Avis délibéré
de la Mission régionale d'autorité environnementale
Provence-Alpes-Côte d'Azur

sur le projet de régularisation de l'exploitation de la ferme
marine piscicole Hydraloup à la Seyne-sur-Mer (83)

N° MRAe
2024APPACA34/3717

Figure 1: localisation des concessions Hydraloup (en vert). Source : dossier, précisions apportées par la MRAe.

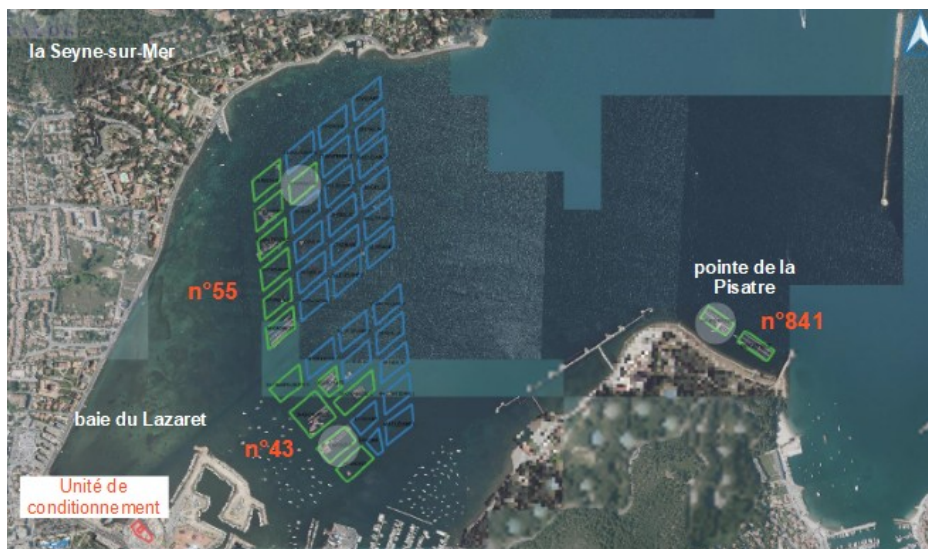
Le dossier ne produit pas de données concernant la production piscicole annuelle actuelle, ni la capacité de stockage maximale dans la baie de Lazaret¹.

Le dossier ne dit pas si la concession n°55 est actuellement en production.

L'historique de la production annuelle de la ferme Hydraloup³ ne retrace que la période 2016-2019. Il n'est pas possible de dater l'accroissement de la production (de 20 à 100 t environ par an).

La MRAe recommande de compléter le dossier par des données concernant la production piscicole annuelle actuelle dans la baie de Lazaret ainsi que la capacité de stockage maximale, par l'historique de la production annuelle de la ferme Hydraloup depuis l'origine, et d'indiquer si la concession n°55 est actuellement en production.
